Arnarnes, samgöngustígur með Hafnarfjarðarvegi.

Breytt deiliskipulag.

Dags. 25. febrúar 2022

Umsögn umhverfissviðs

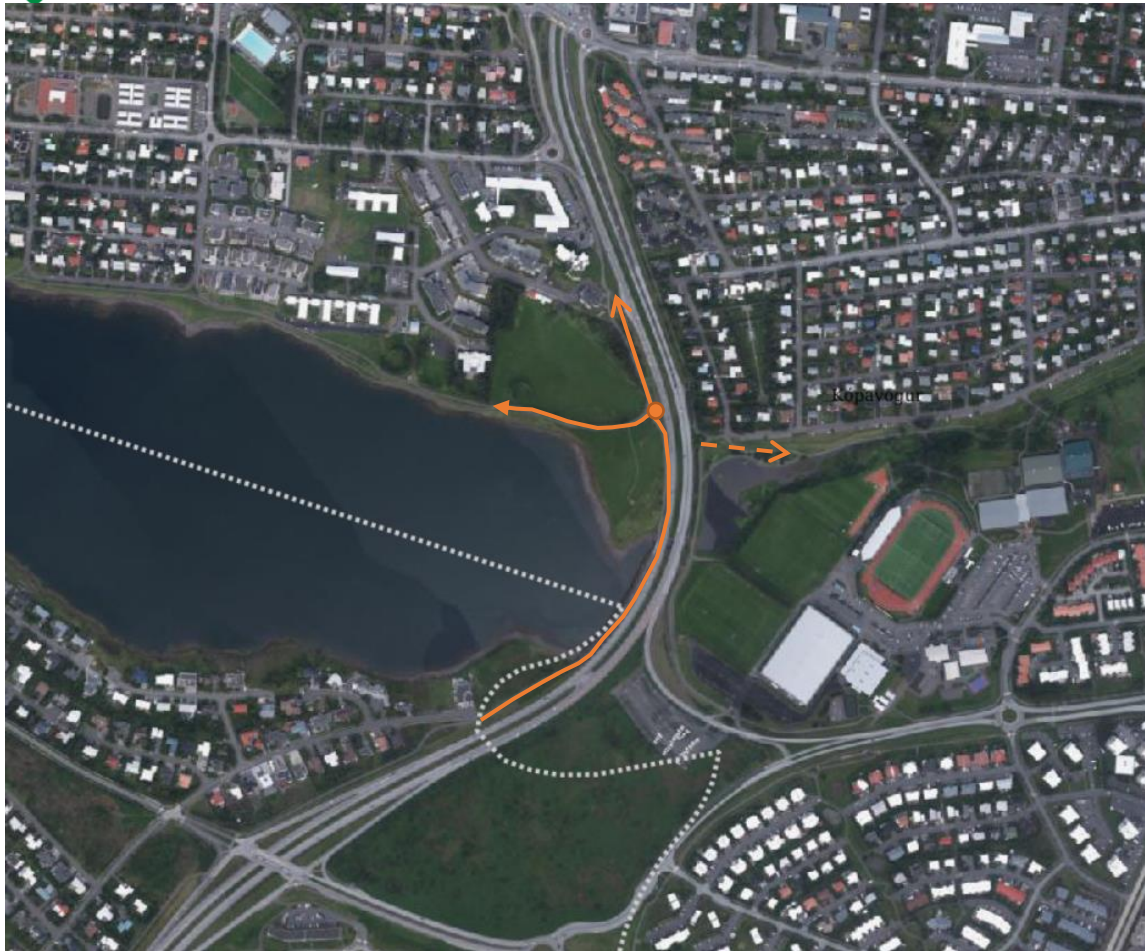
Í breytingunni felst að skilgreiningu stofnstígs verði breytt í samgöngustíg, með aðgreindri umferð hjólréiða annars vegar og gangandi hins vegar. Verði stígurinn upplýstur og allt að 2 x 3 metrar á breidd. Er með tillögunni vísað til samþykktar sex sveitarfélaga á höfuðborgarsvæðinu um stofnun opinbers hlutafélags "Betri samgöngur" um uppbyggingu samgönguinnviða á höfuðborgarsvæðinu. Skipulagsráð frestaði afgreiðslu málsins og vísaði því til umsagnar umhverfissviðs.

Tekið mið af ofangreindu gerir Kópavogsbær ekki athugasemdir við tillögu Garðabæjar að breytingu á deiliskipulagi Arnarness.
